柱状図(0.00m~30.00m)

- 1-314(分類c)①
審査資料作成の際に模様を見直したため。
- 1-315~1-317(分類d)②
記事欄の記載変更に伴う変更。(破砕部模様の変更)
- 1-318(分類c)③
表現を統一したため。
- 1-319(分類b)④
報告書の記載漏れを修正したため。

第7.4.4.169図(1) D-1破砕帯 ボーリング調査結果(2号炉原子炉建屋付近) コア柱状図(H24-D1-3孔)

柱状図(35.00m~70.00m)

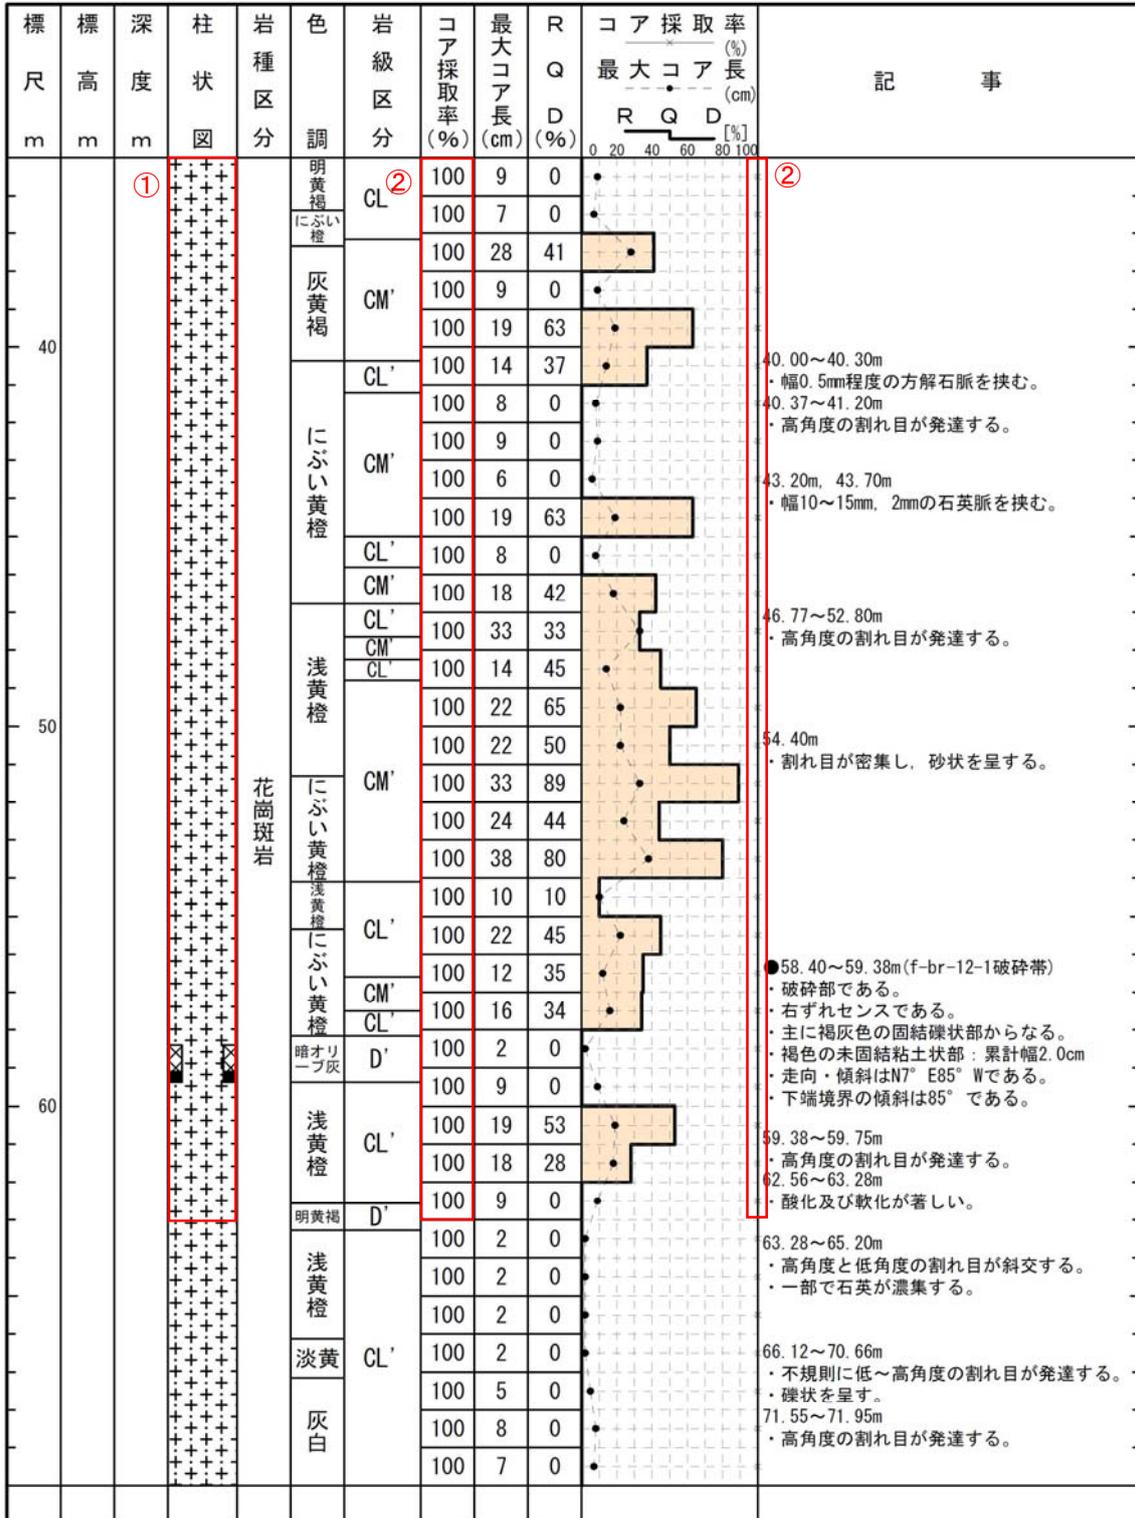
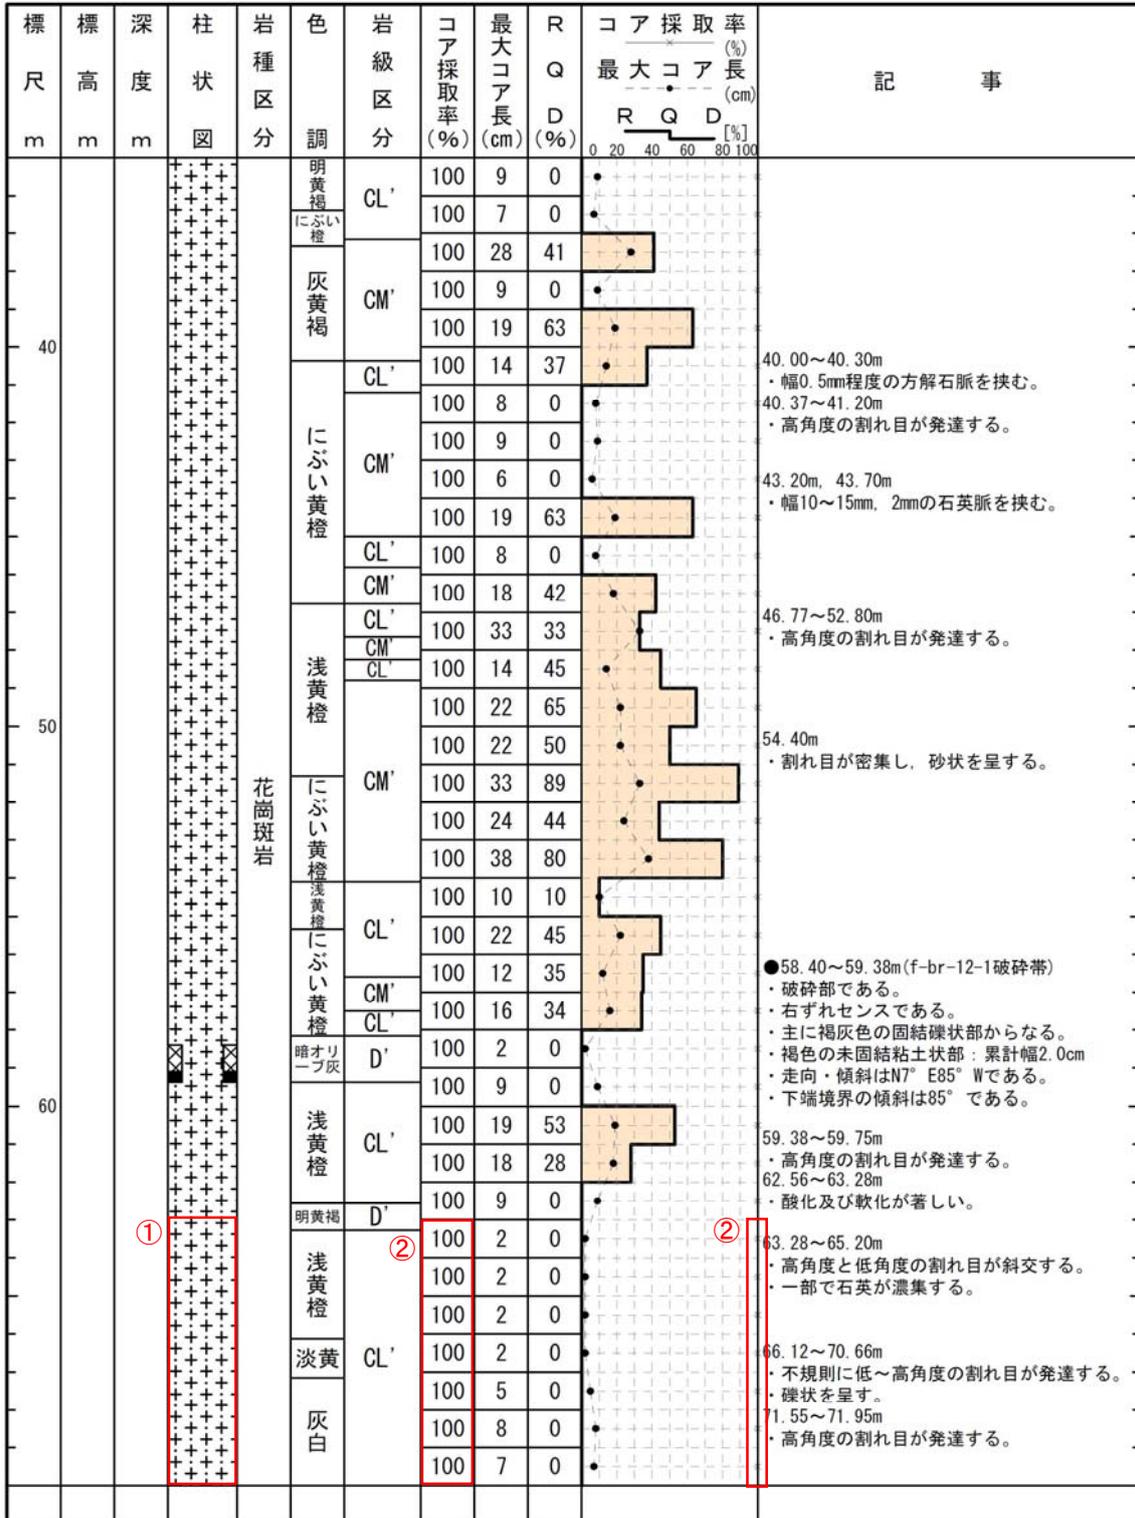
1-330(分類c)①
 審査資料作成の際に模様を見直したため。
 1-332(分類b)②
 報告書の記載漏れを修正したため。

1-330(分類c)①
 審査資料作成の際に模様を見直したため。
 1-332(分類b)②
 報告書の記載漏れを修正したため。

柱状図(0.00m~30.00m)

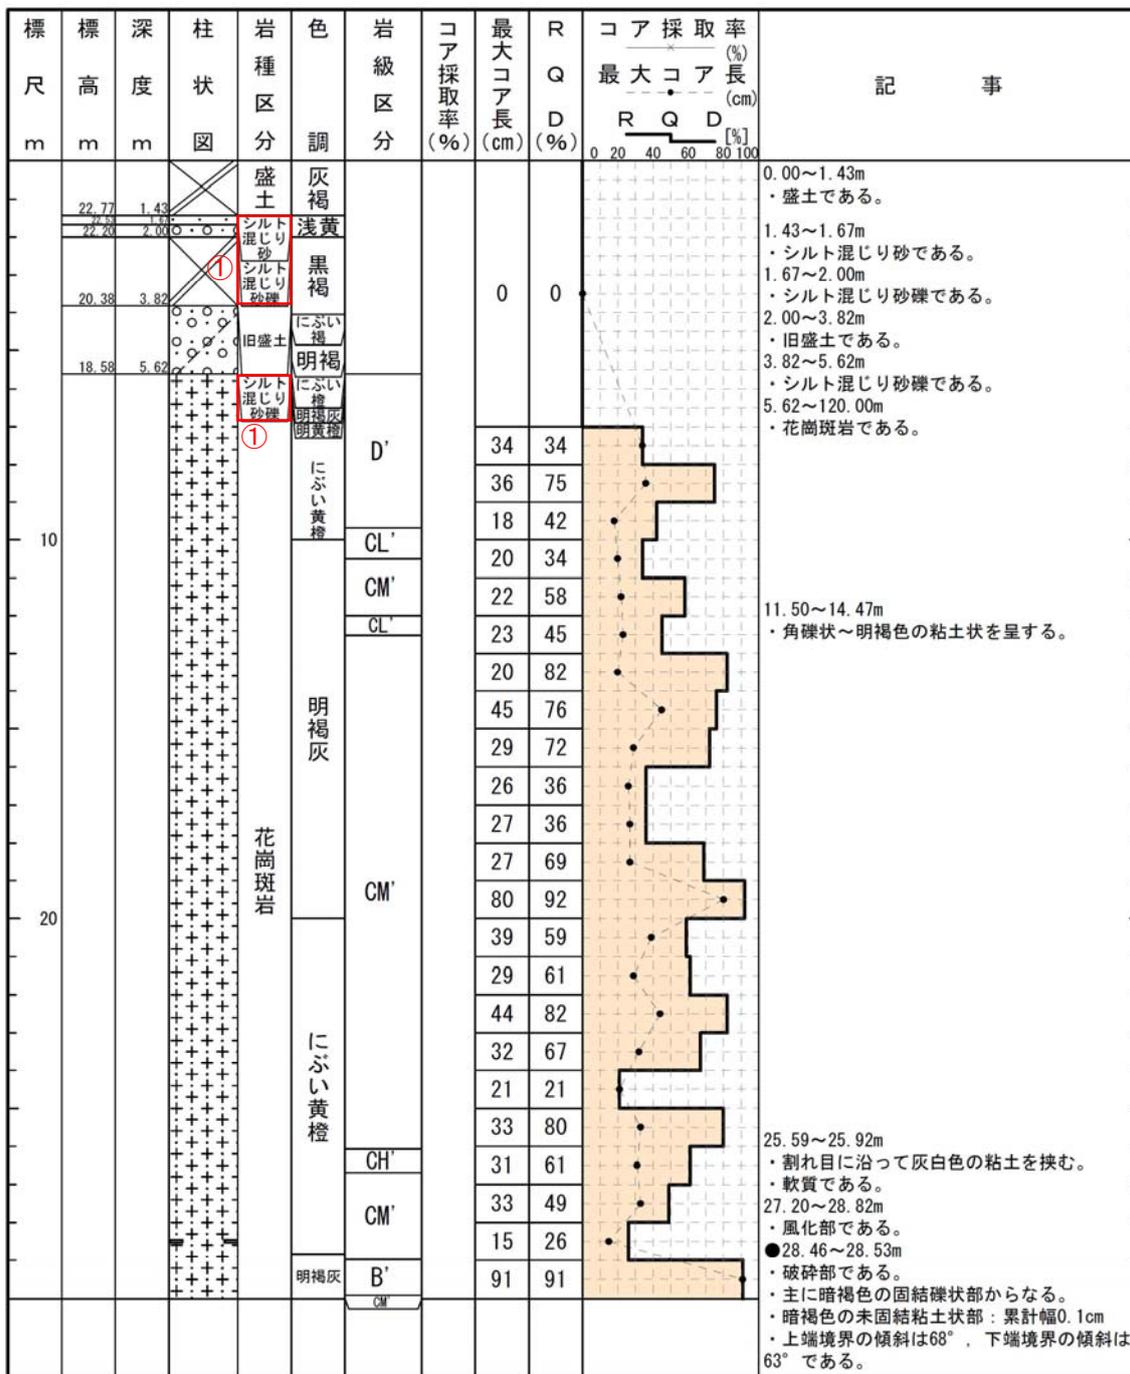
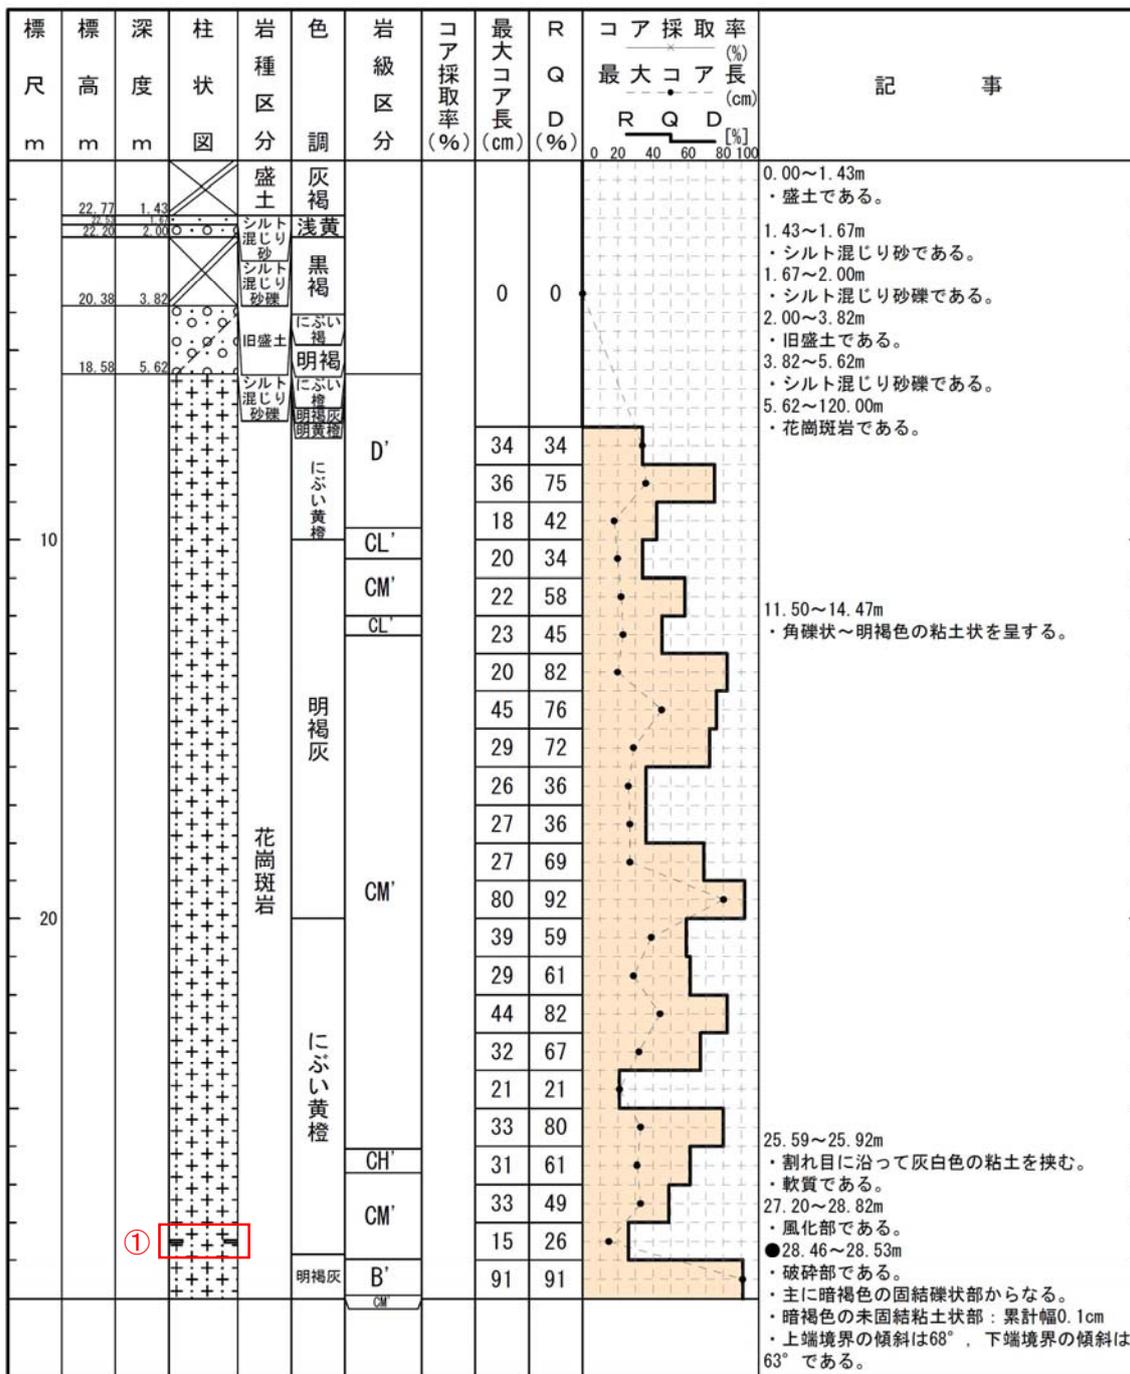
1-333~1-335(分類c)①
表現を統一したため。

1-336(分類d)①
記事欄の記載変更に伴う変更。(破碎部模様の変更)

柱状図(30.00m～60.00m)

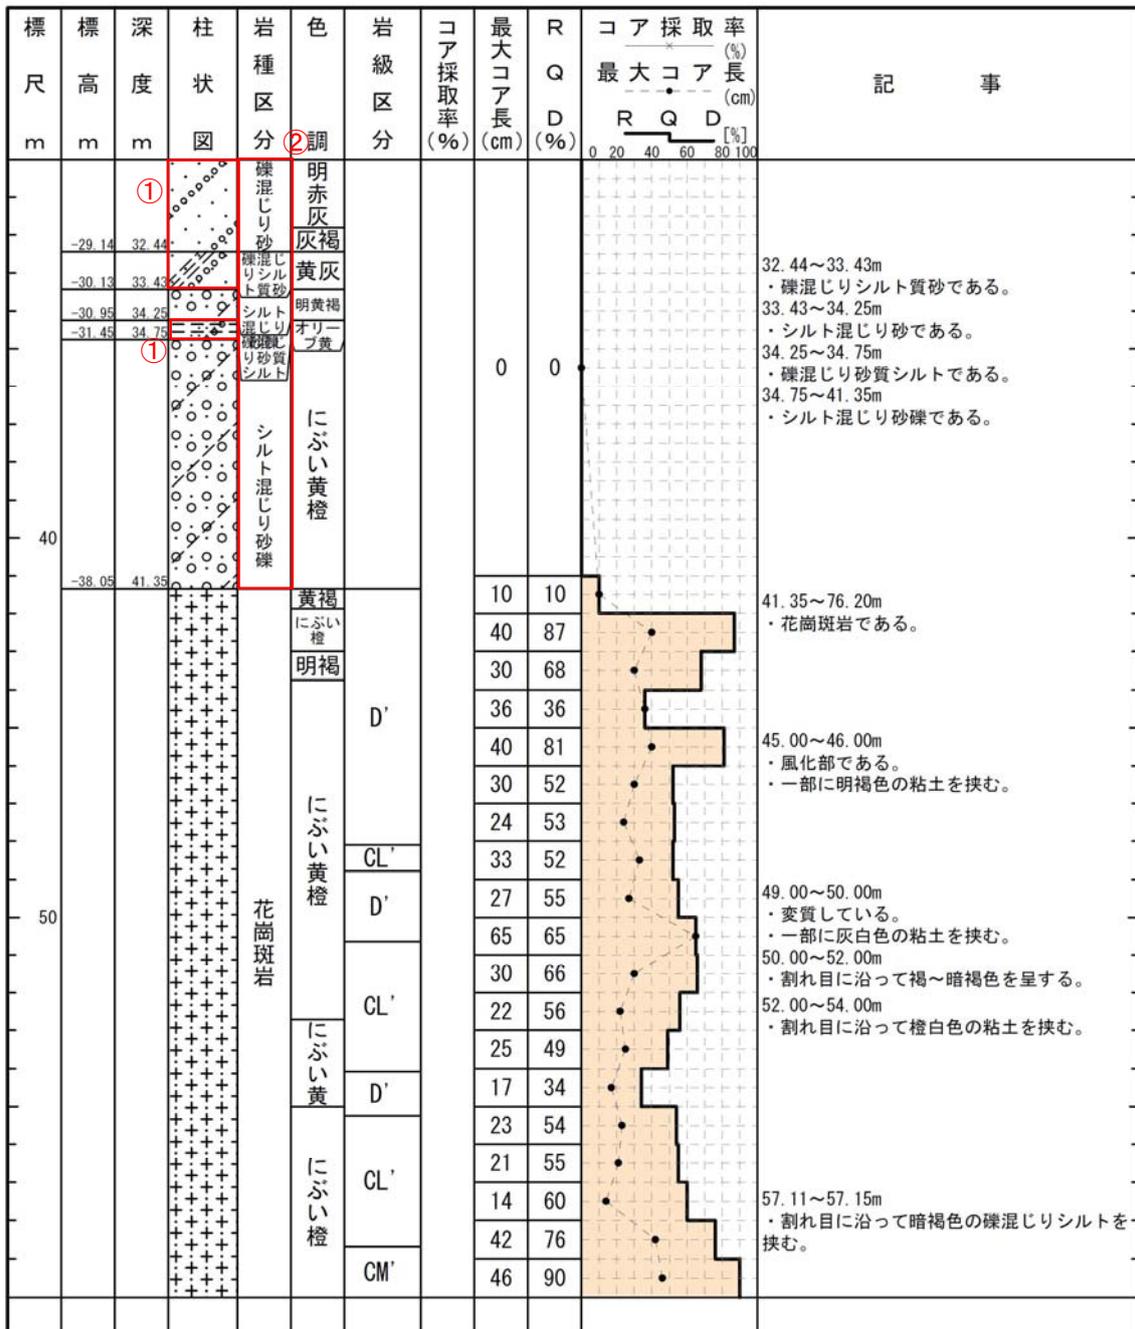
1-348, 1-350, 1-351(分類c)①
 審査資料作成の際に模様を見直したため。
 1-349, 1-352～1-355(分類c)②
 表現を統一したため。

柱状図(90.00m～120.00m)

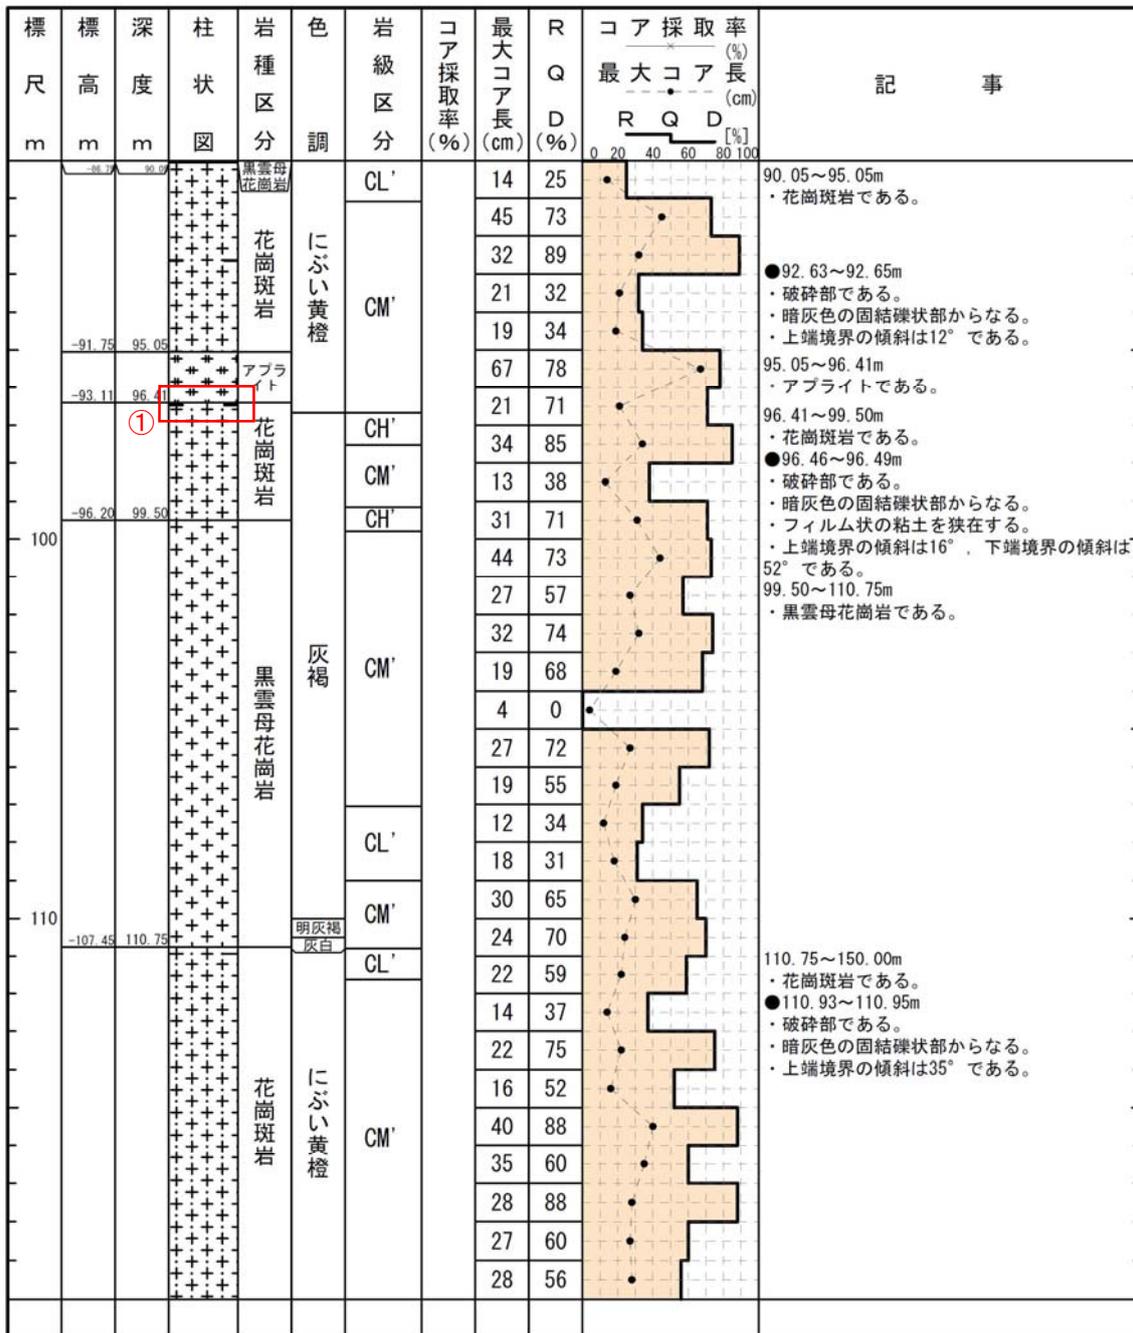
1-356(分類d)①
 記事欄の記載変更に伴う変更。(破砕部模様の変更)

柱状図(0.00m~35.00m)

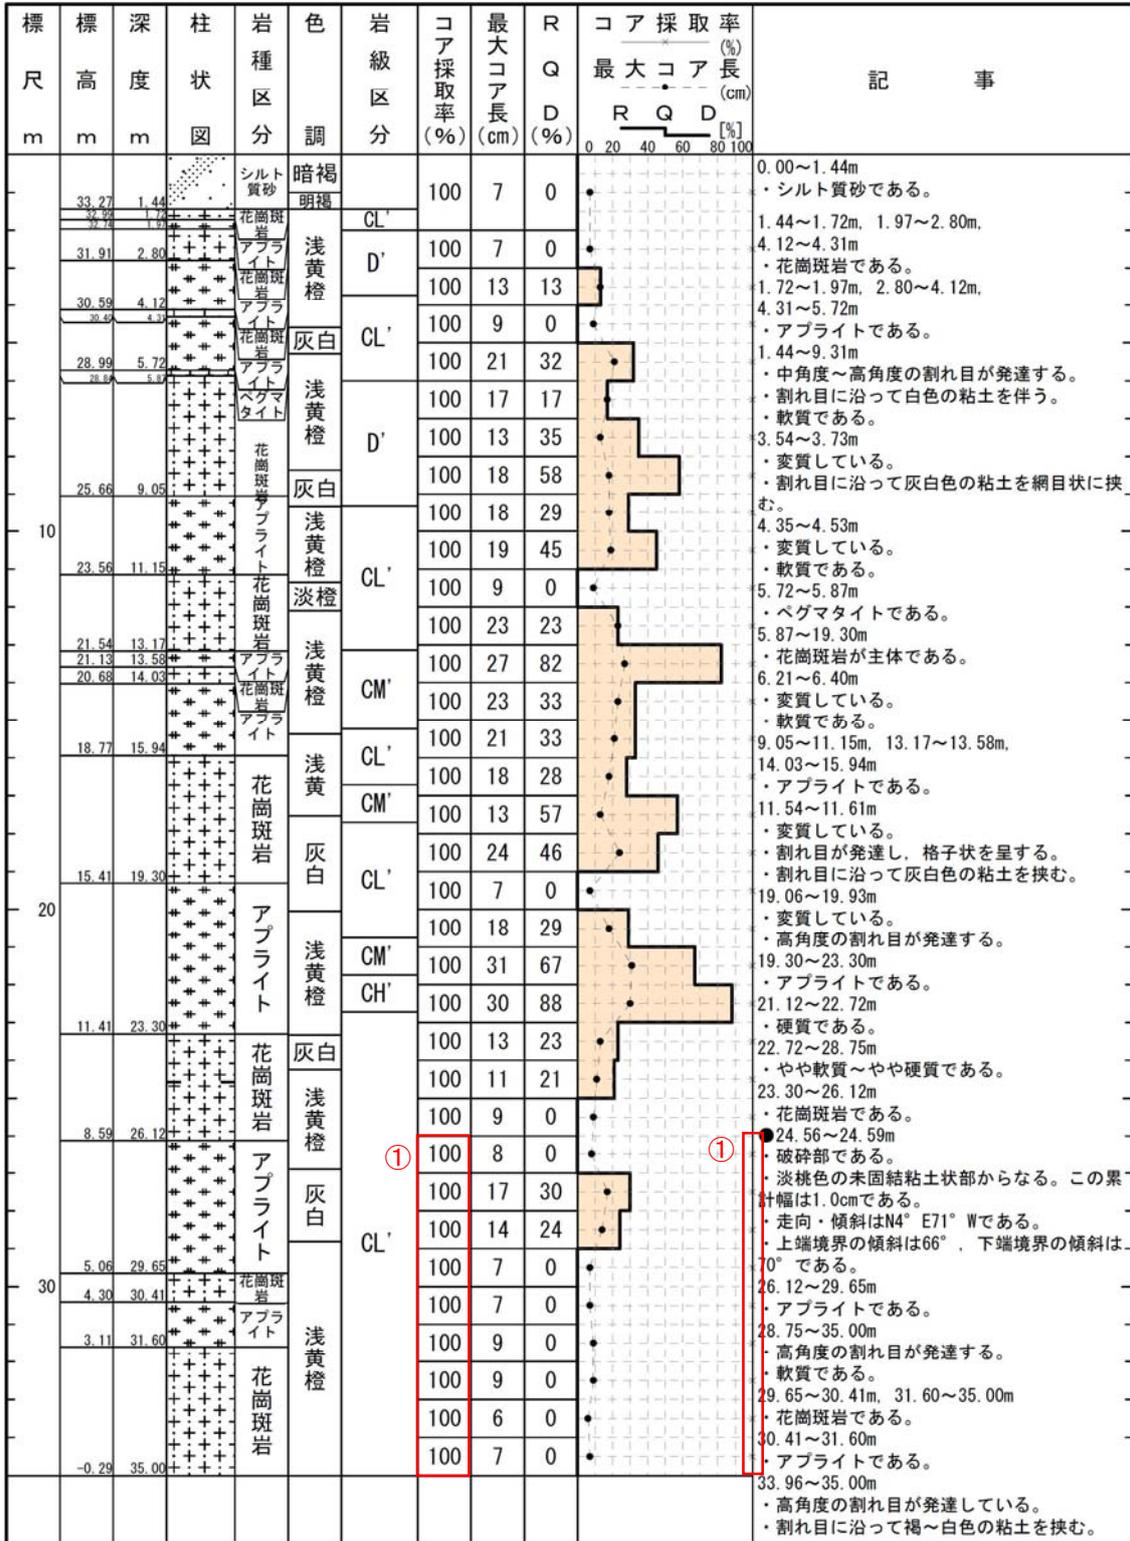
1-358(分類b)①
報告書の記載漏れを修正したため。
